**Oggetto: Istanza di Provvedimento Autorizzatorio Unico Regionale ai sensi dell'articolo 27-bis del decreto legislativo 3 aprile 2006, n. 152, relativa all'intervento di regolarizzazione dei bordi e delle pendenze delle superfici di chiusura del I e II lotto della discarica per rifiuti non pericolosi, ubicata in contrada La Riccia – Giardinello nel Comune di Taranto, di proprietà della Italcave S.p.A.**  
**Precisazioni.**

**INTERVENTO DI REGOLARIZZAZIONE DEI BORDI E DELLE PENDENZE DELLE SUPERFICI DI CHIUSURA DEL I E II LOTTO DELLA DISCARICA UBICATA IN CONTRADA LA RICCIA – GIARDINELLO NEL COMUNE DI TARANTO**

***Riscontro parere Regione Puglia – Sezione Tutela e Valorizzazione del Paesaggio prot. 145/001495 del 26/02/19***

***Riscontro parere ARPA Puglia prot. 14227 del 26/02/19***

Figura 3 – Superficie di regolarizzazione del progetto autorizzato dopo assestamenti post-gestione

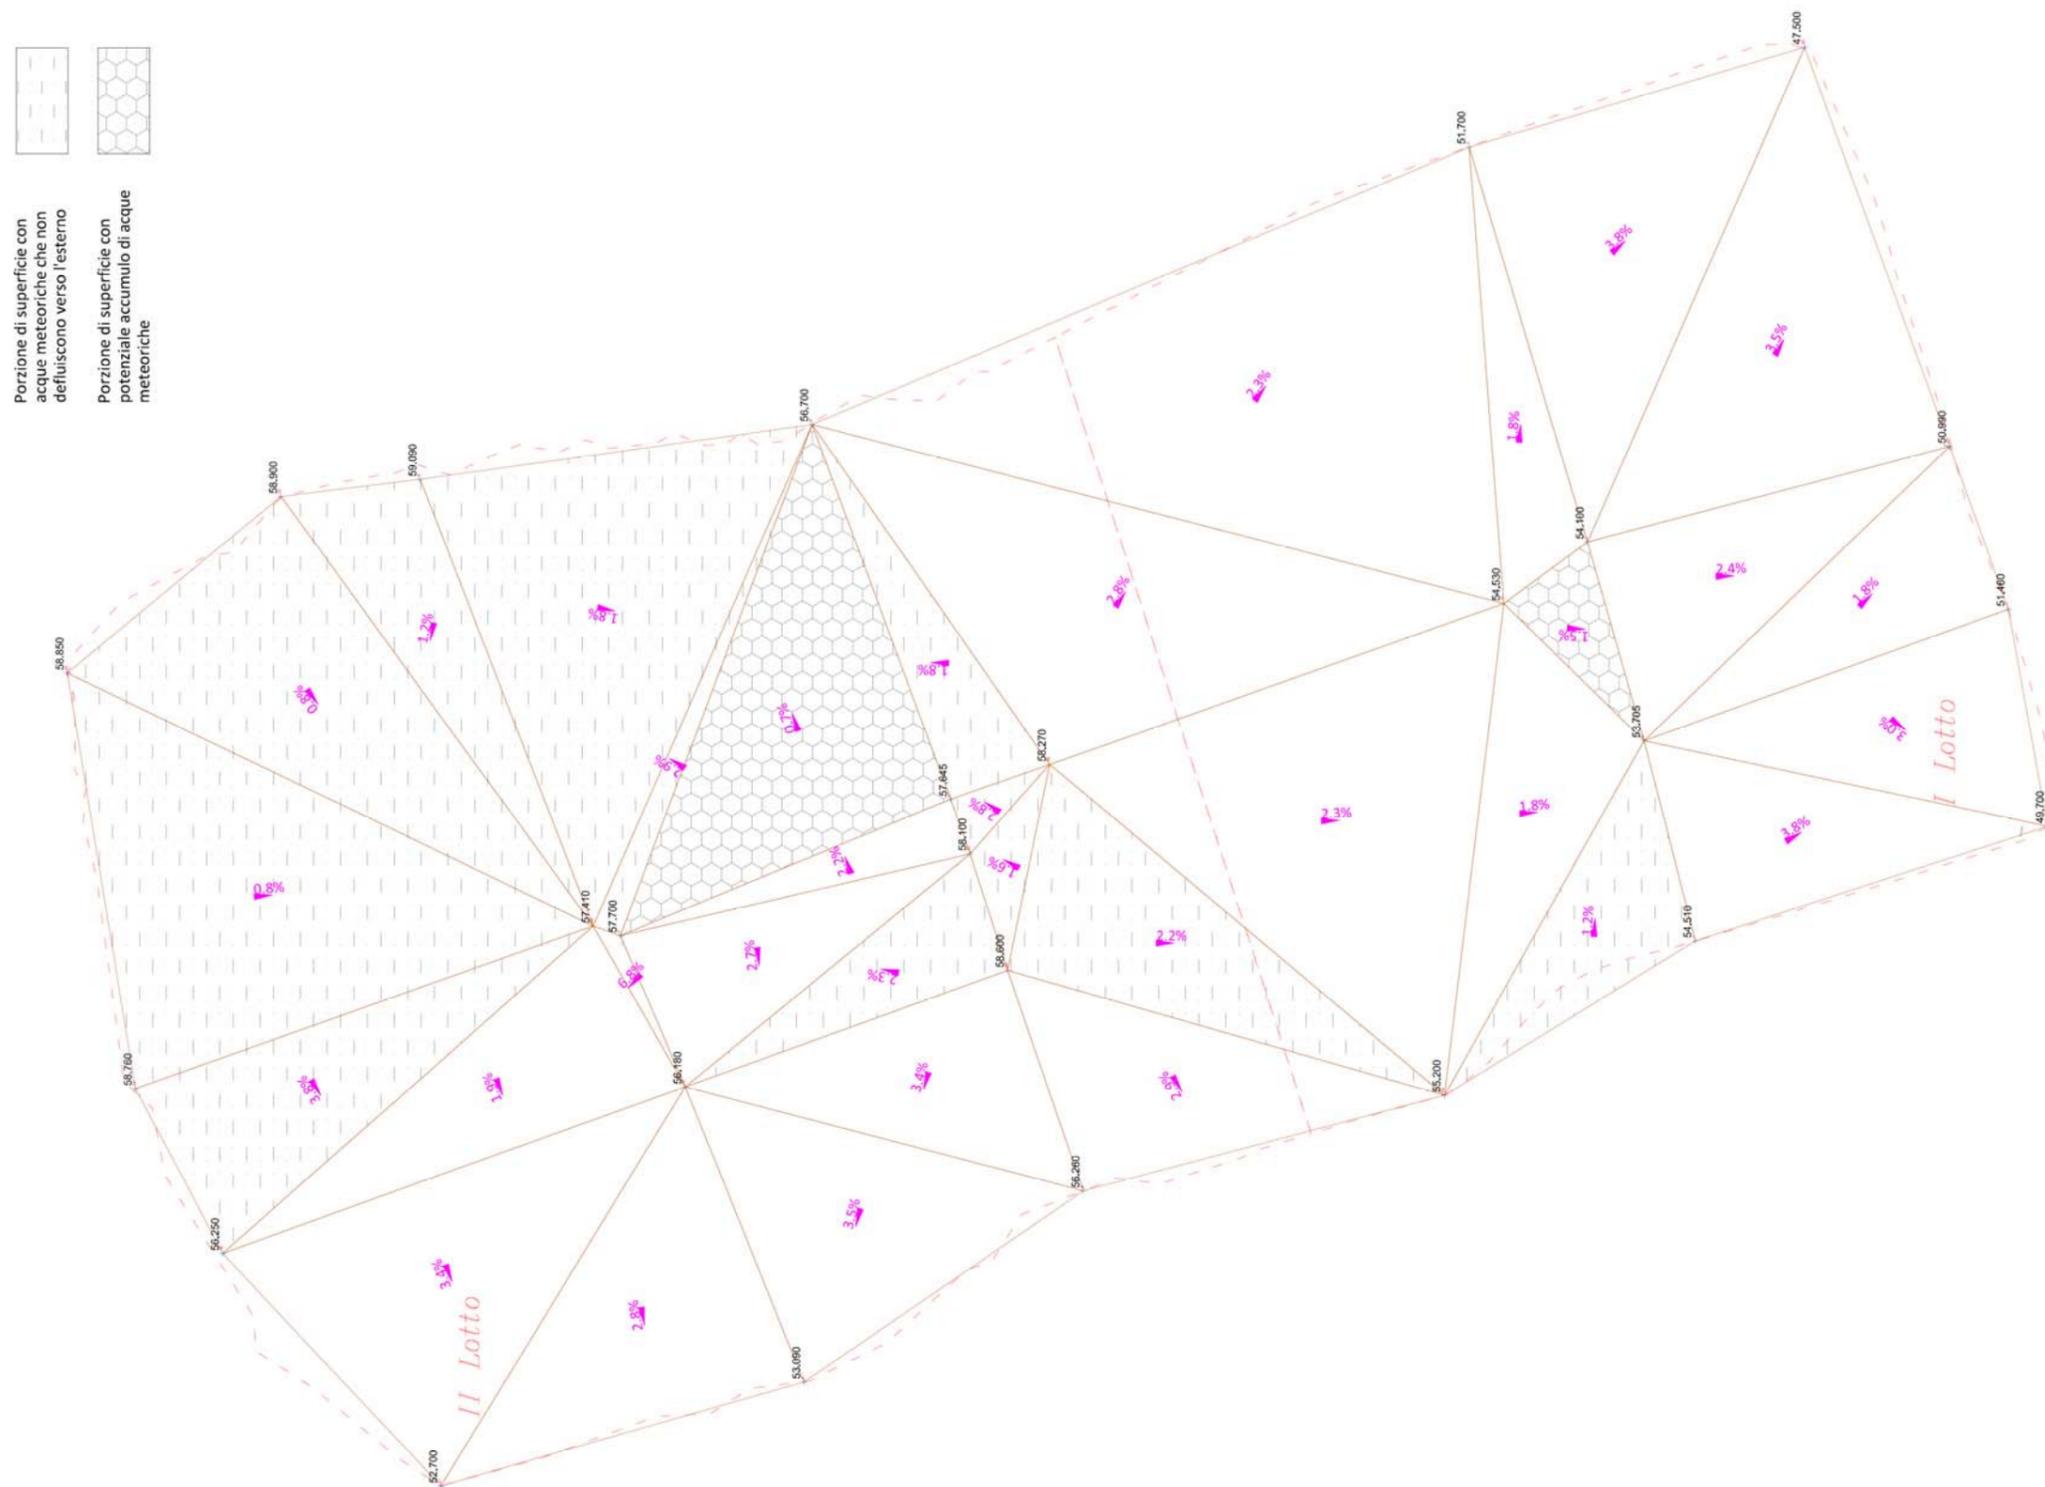
Questa criticità è ancora più evidente a seguito dei naturali cedimenti del corpo discarica nel periodo di post-gestione. Infatti considerando un abbassamento medio nel tratto centrale di ca. 2,5 metri (che si riduce verso le parti periferiche) si ottiene una morfologia dell'area regolarizzata, come illustrata in figura 3.

Sulla superficie regolarizzata post-gestione sono state evidenziate le zone a maggiore criticità:

1. Aree di accumulo di acque meteoriche per mancanza di idonea pendenza verso la canaletta esterna
2. Aree in cui le acque meteoriche defluiscono verso l'interno.

Tali zone rappresentano circa il 50% dell'intera superficie del I e II lotto di discarica.

Il progetto di regolarizzazione dei bordi e delle pendenze delle superfici di chiusura del I e II lotto di discarica ha come obiettivo principale quello di garantire il naturale deflusso delle acque meteoriche al di fuori dell'area destinata al conferimento dei rifiuti, in conformità a quanto previsto da Dlgs 36/03, tenendo conto degli assestamenti previsti nella post-gestione (ca. 2,5 metri).

**Pertanto l'obiettivo principale è quello di garantire il ruscellamento uniforme delle acque meteoriche su tutta la superficie di discarica (oltre 200.000 mq) con una pendenza media del 5%, senza modificare il perimetro della discarica già autorizzata.**

Figura 4 – Profilo lungo i bordi del I e II lotto di discarica

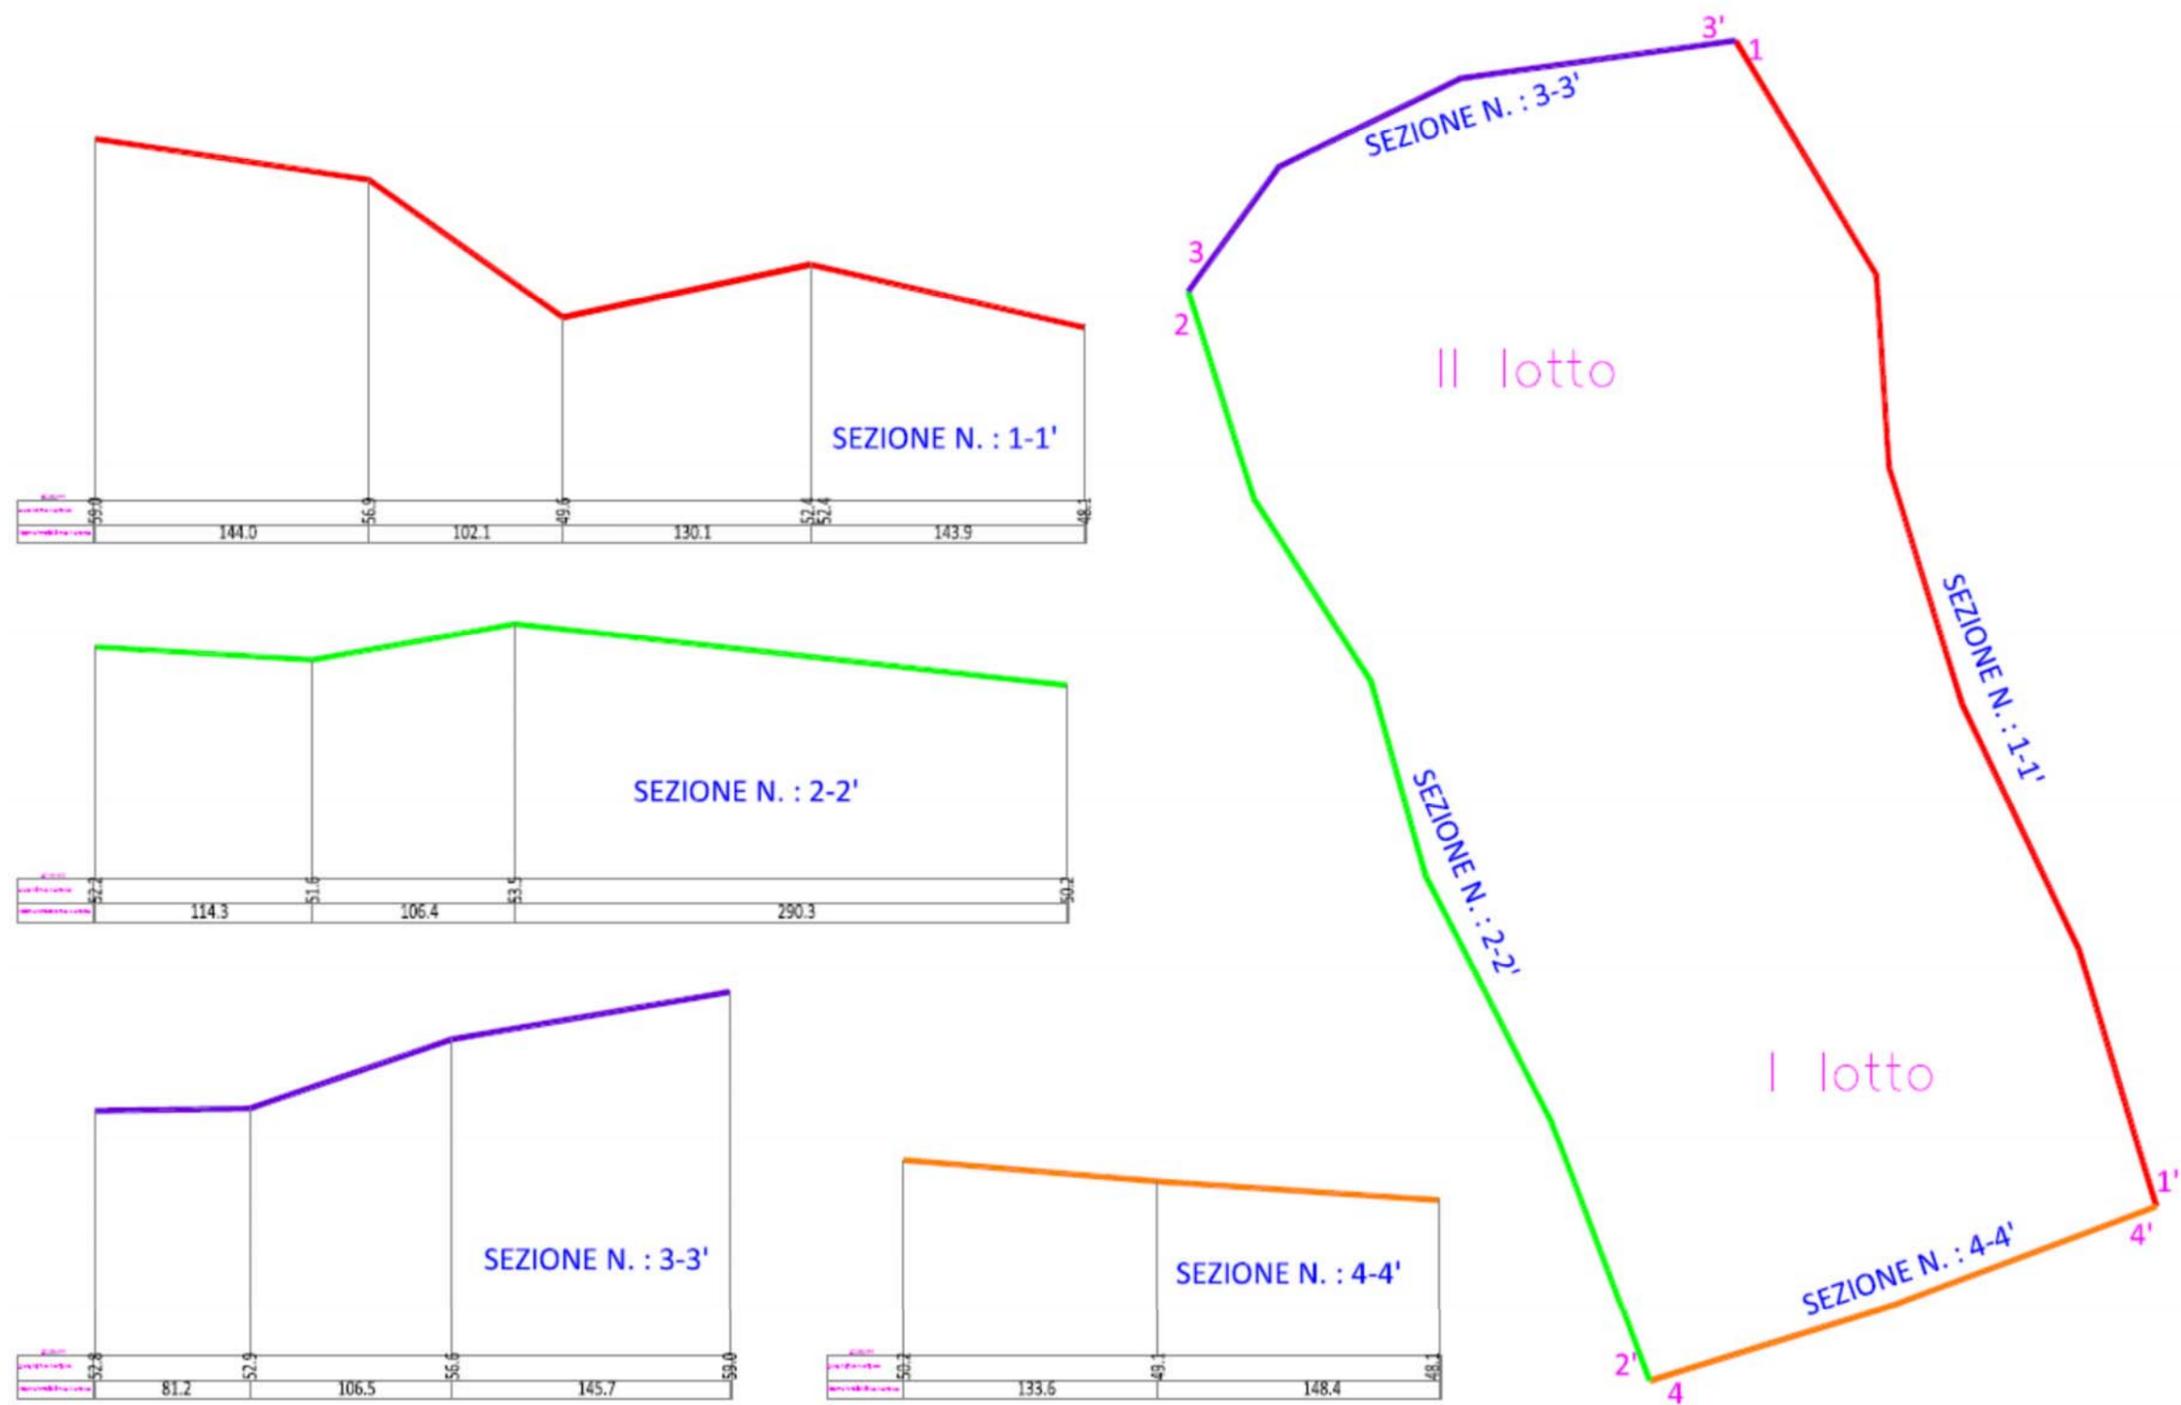
Come si può notare dalla figura 4 le quote attuali sono molto variabili lungo i bordi della discarica:

- Sezione 1-1': 11 metri di dislivello con due cambi di pendenza
- Sezione 2-2': 2 metri di dislivello con 3 cambi di pendenza
- Sezione 3-3': 6 metri di dislivello
- Sezione 4-4': 2 metri di dislivello

Come richiesto, in **Allegato 1** la planimetria quotata del I e II lotto di discarica a dicembre 2018.
